六輕相關計畫
環境影響評估審查結論
執行監督委員會
(台塑企業)

第八十六次委員會報告資料

中華民國 111 年 03 月 14 日

第85次監督委員會決議事項答覆及意見回覆辦理情形

附圖一 麥寮園區外各主管機關監測井位置

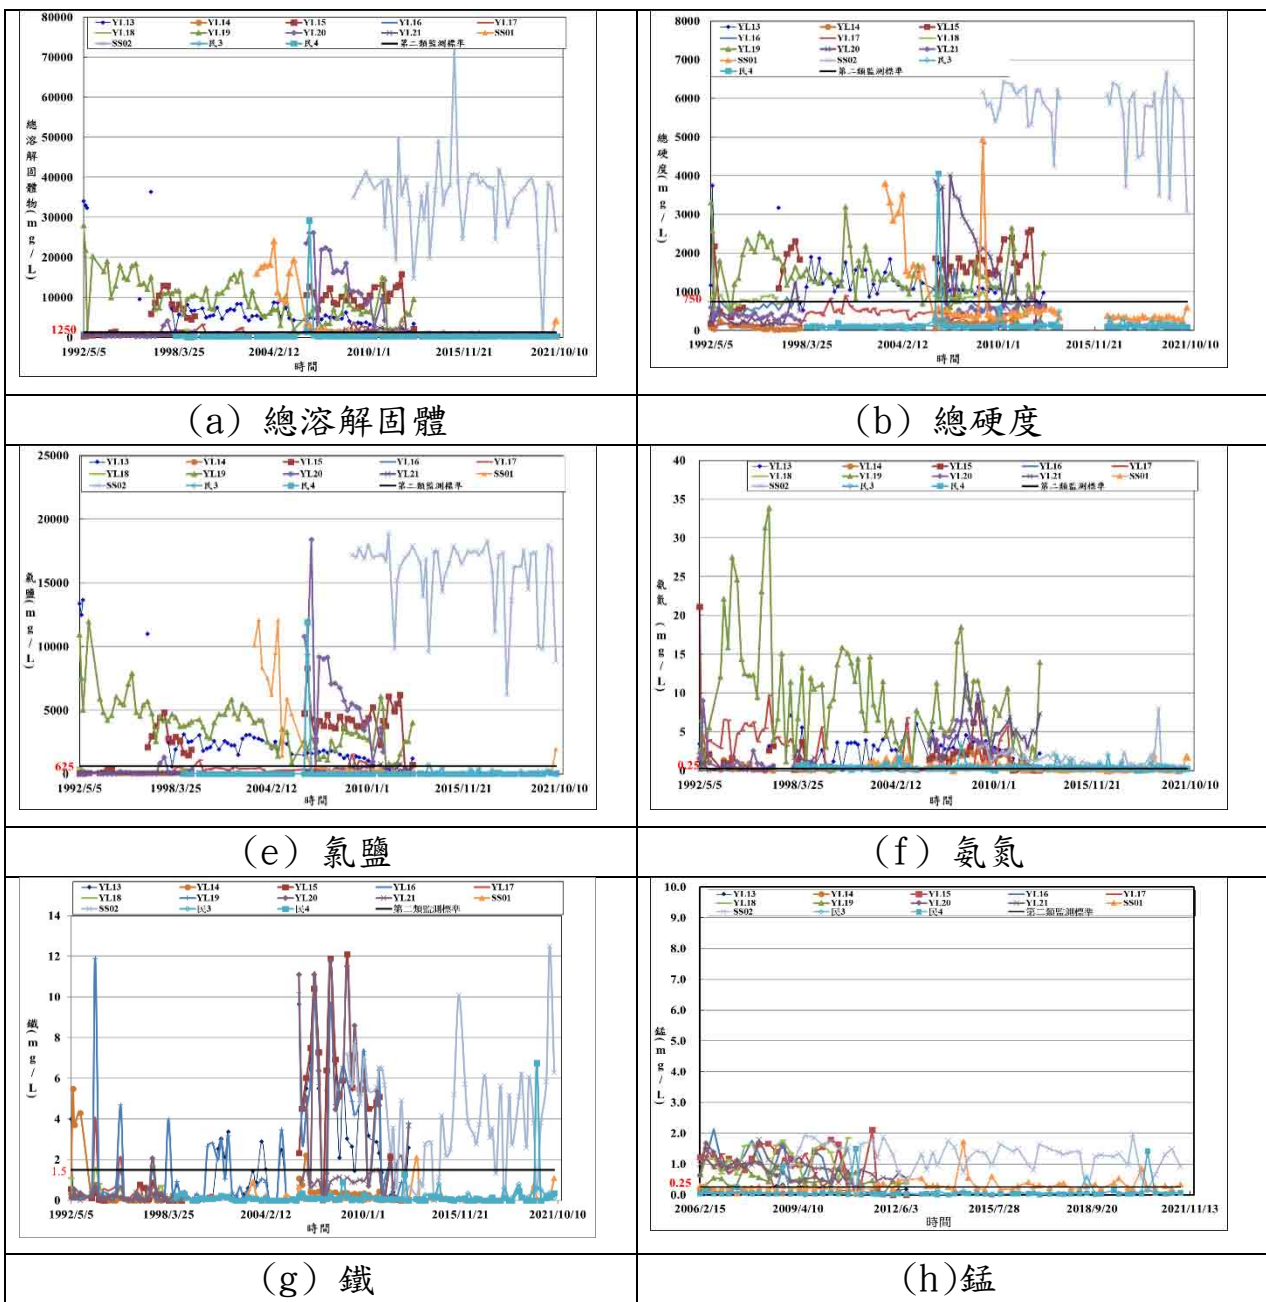
張委員喬維 (鍾孟佳代) 委員意見(一)、(二)附件
